## DODATEK č. 1

### ke SMLOUVĚ O DÍLO

Dodatkem č. 1 se na základě dohody smluvních stran, mění ustanovení Smlouvy o dílo ze dne 17.7.2023 na dílo „**Jáchymov – třída Dukelských hrdinů parkovací plochy**“ následovně:

# JÁCHYMOV - TRÍDA DUKELSKÝCH HRDINŮ PARKOVACÍ PLOCHY

## ZMĚNOVÝ LIST č. 2

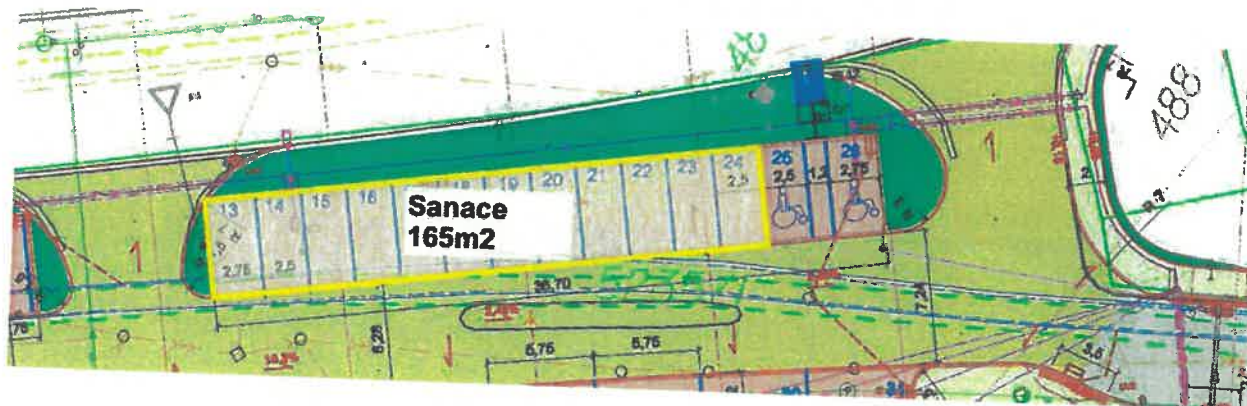
Po odfrézování, odstranění asfaltového krytu a po odstranění betonových základů byla zjištěna nevyhovující sypanina v aktivní zóně komunikace.

Nezhotovitelný materiál bude nutno nahradit štěrkokovými frakcemi 0-63 mm.

**Odstranění asfaltu pod parkovacími místy č. 13-26**

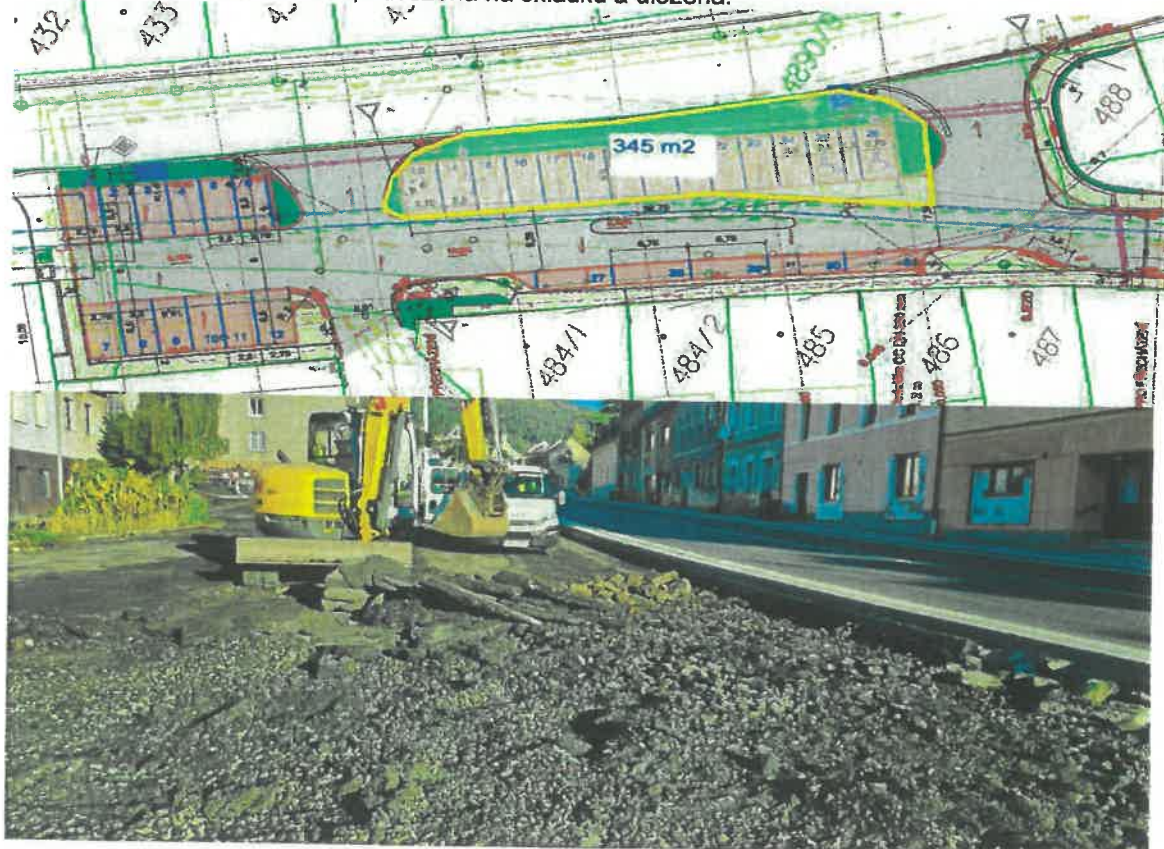
V rámci realizace stavby byly v konstrukčních vrstvách komunikace po odstranění asfaltové vrstvy zjištěny betonové konstrukce původních staveb, zvětšené tloušťky asfaltového krytu a kořenový systém vč. pařezu pokáceného stromu (jež kolidoval s realizací parkovacích stání).

Vrstva živичného krytu v místě parkovacích míst č. 13-26 byla 250 mm. PD předpokládala se 40 mm frézování a 70 mm trhání živice. Zbýlých 140 mm bylo nutno vybourat. Plocha asfaltového podkladu (tl. 250 mm) je 345 m<sup>2</sup>. Suť naložena, odvezena na skládku a uložena.

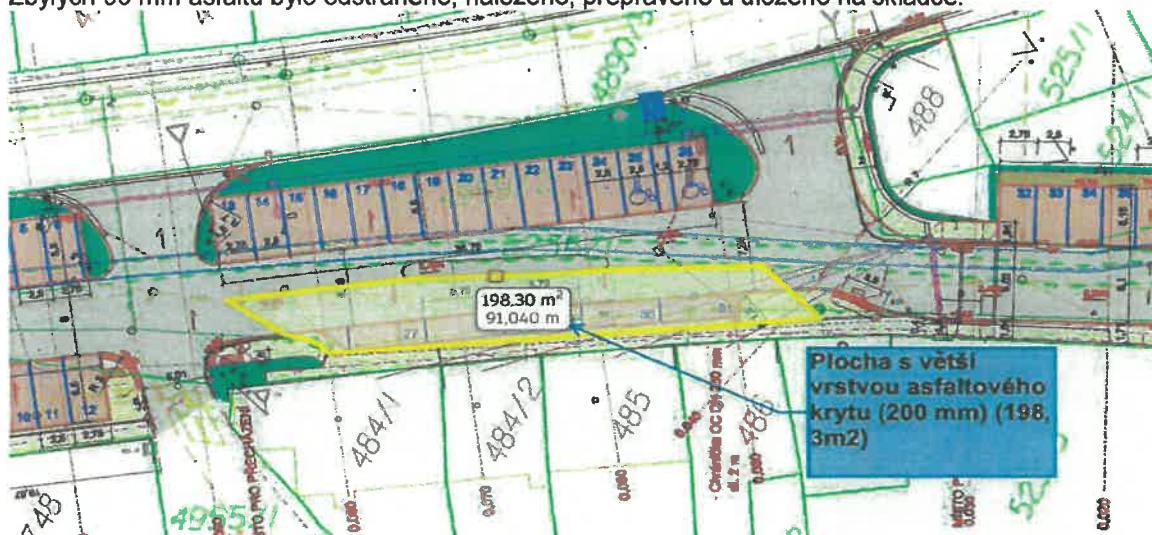
**Odstranění asfaltového krytu nad rámec předpokladu PD u parkovacích míst č. 27-31.**  
 PD uvažovala o frézování 40 mm asfaltového krytu a odstranění 70 mm asfaltového podkladu. V některých místech však tloušťka asfaltového krytu dosahovala 200 mm. Oblast je vyznačena ve fotodokumentaci. Zbylých 90 mm asfaltu bylo odstraněno, naloženo, přepraveno a uloženo na skládce.

**Odstranění pařezu šířky kmene 1200 mm**

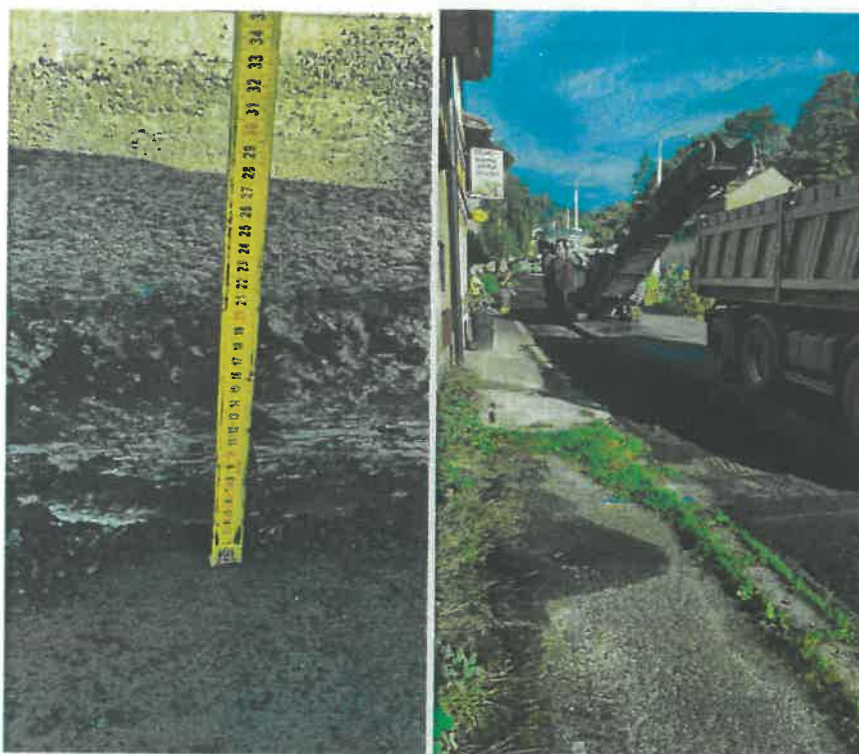
Pro realizaci stavby bylo nutno odstranit pařez (velikosti kmene cca 1200 mm a váze cca 2t), přesunout jej na skládku a uložit.

**Řezání betonu v místě parkovacích míst č. 13 – 24.**

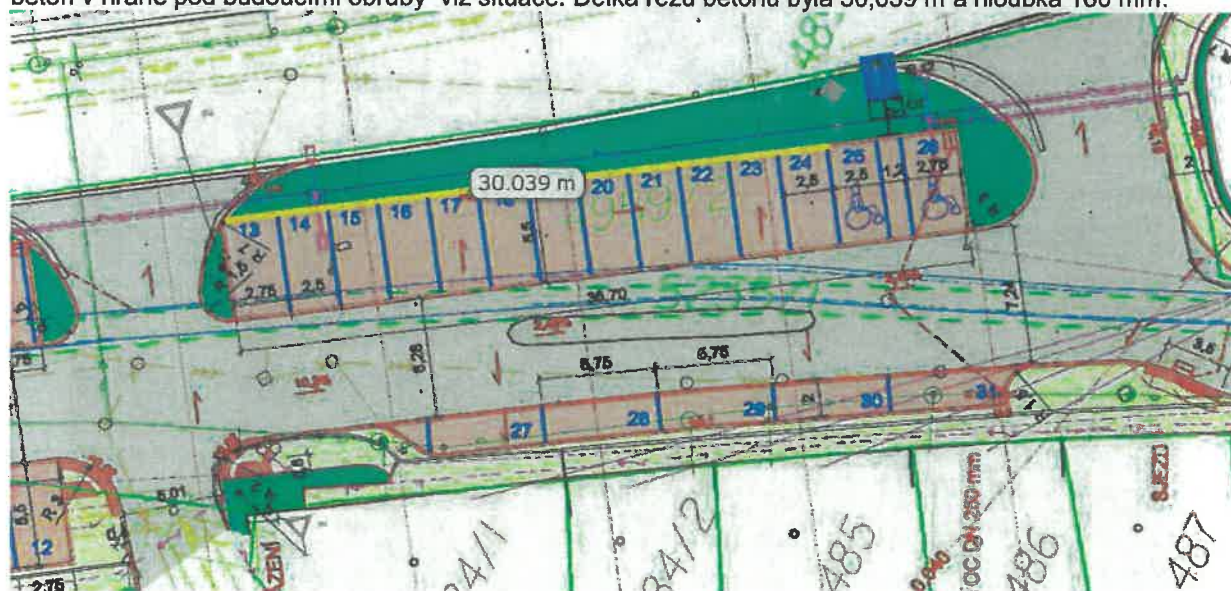
Pro odbourání betonového podkladu v místě parkovacích stání 13 – 24 (Plocha A) bylo nutno nejprve říznout beton v hraně pod budoucími obruby viz situace. Délka řezu betonu byla 30,039 m a hloubka 160 mm.

**Betonové konstrukce ukryté pod terénem (plocha A)**

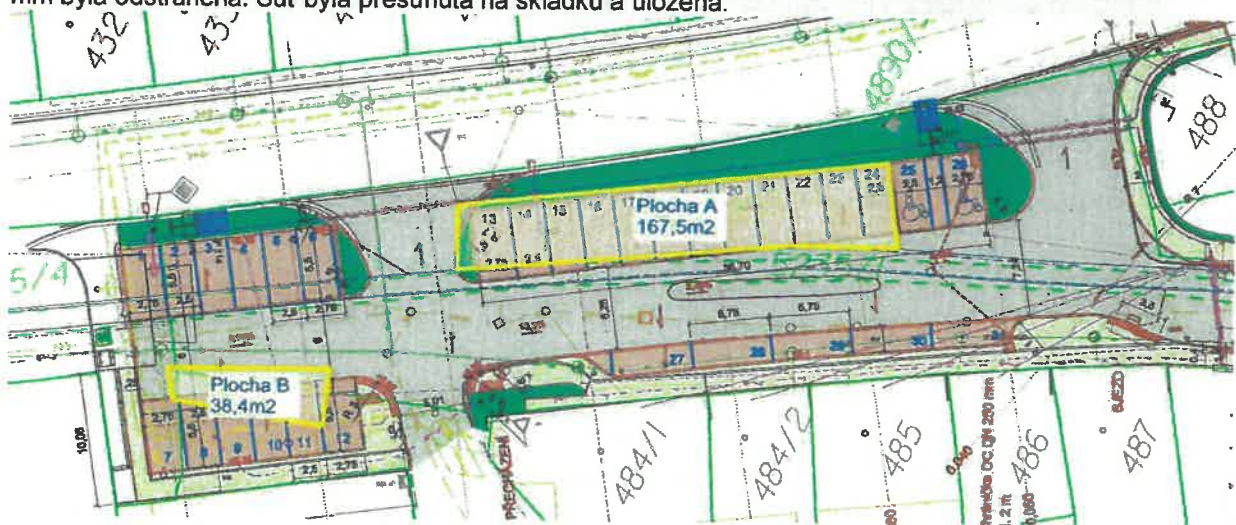
V rámci realizace stavby byly zjištěny betonové konstrukce pod terénem. Plocha A (viz obr. 167,5m<sup>2</sup>) tl. 160 mm byla odstraněna. Suť byla přesunuta na skládku a uložena.

**Bourání betonů v odkopávkách (základy pro stojany)**

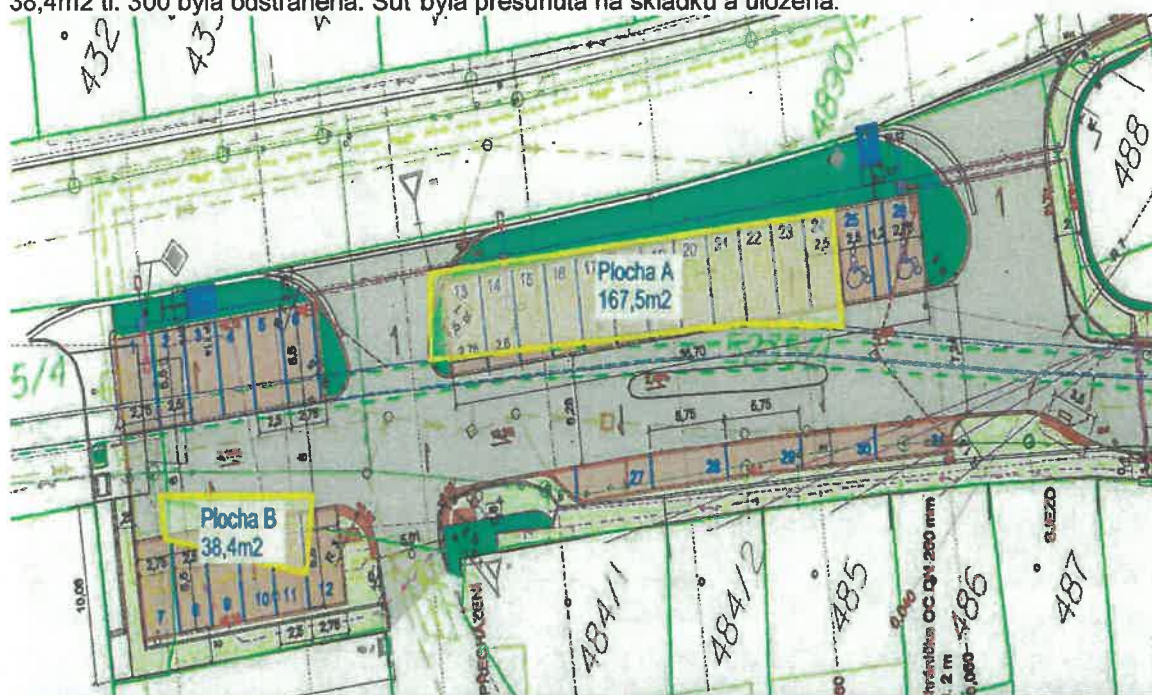
Po odbourání betonového podkladu plochy 167,5 m<sup>2</sup> tl. 160 mm byly objeveny betonové základy benzinových stojanů o rozměrech 0,7\*0,6\*12m. Základ byl vybourán, odvezen a suť uložena na skládku.

**Bourání betonového základu ve vykopávkách v místě parkovacích míst č. 2-6.**

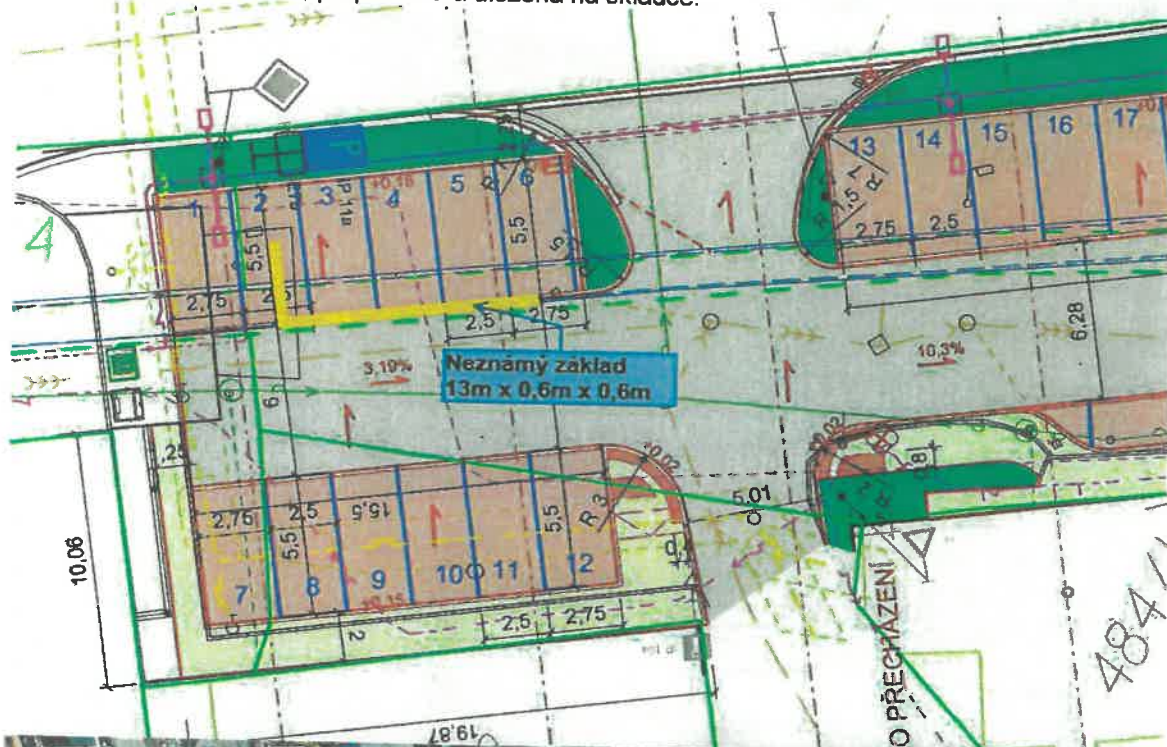
Po odstranění asfaltového krytu v místě parkovacích míst č. 2-6 byl objeven neznámí betonový základ, který bylo nutno vybourat. Základ měl rozměry 13m (3m+10m) \* 0,6m \* 0,6m a tvar písmene „L“. Základ byl vybourán a suť naložena, přepravena a uložena na skládce.

**Bourání okapového chodníku před domem č.p. 1033 (číslo parcely 1748).**

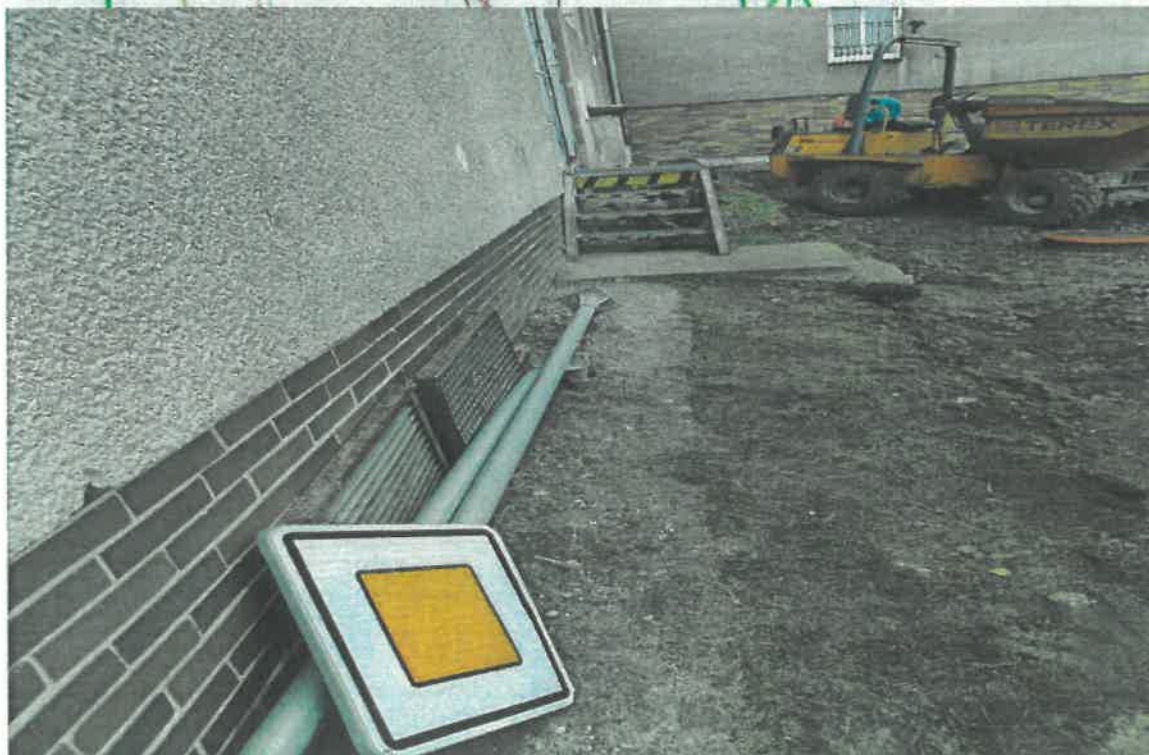
Pro zhotovení chodníku bylo nutno ručně vybourat stávající betonový okapový chodník o rozměrech 19,73m\*0,5m\*0,2m, který se nacházel před domem č.p. 1033 (číslo parcely 1748). Suť byla naložena přepravena a uložena na skládce.

**Bourání betonu v příkopu pro vedení kabelu VO**

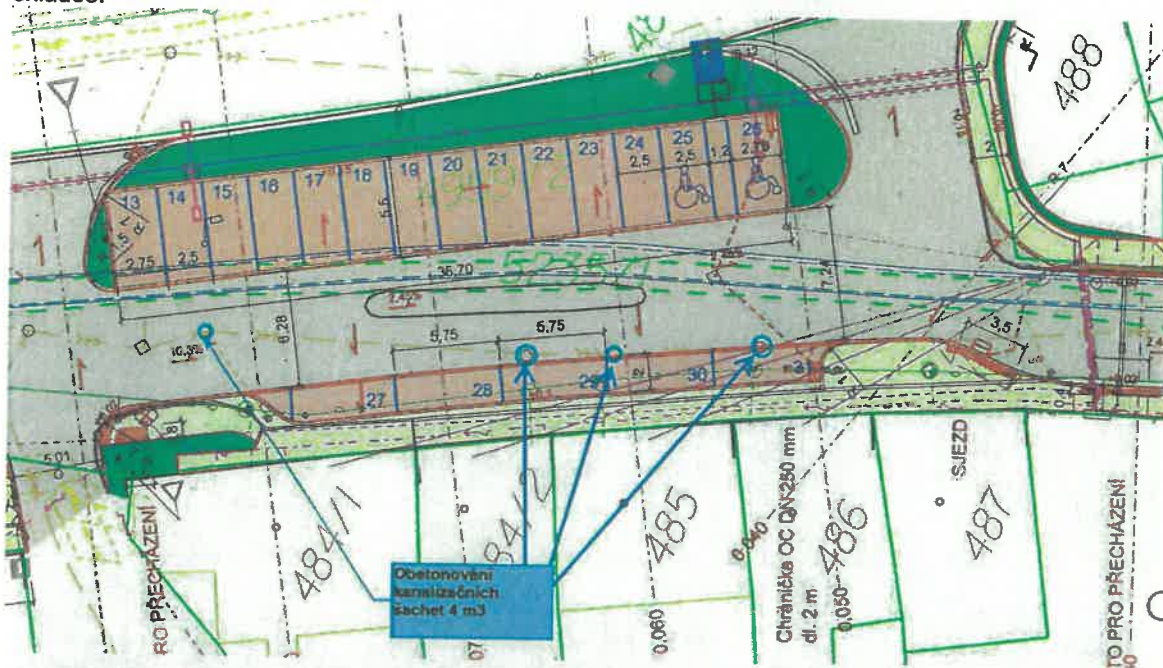
Pro položení kabelu VO bylo nutno ručně vybourat beton z příkopu pro kabelové vedení. Suť byla naložena, přepravena a uložena na skládce.
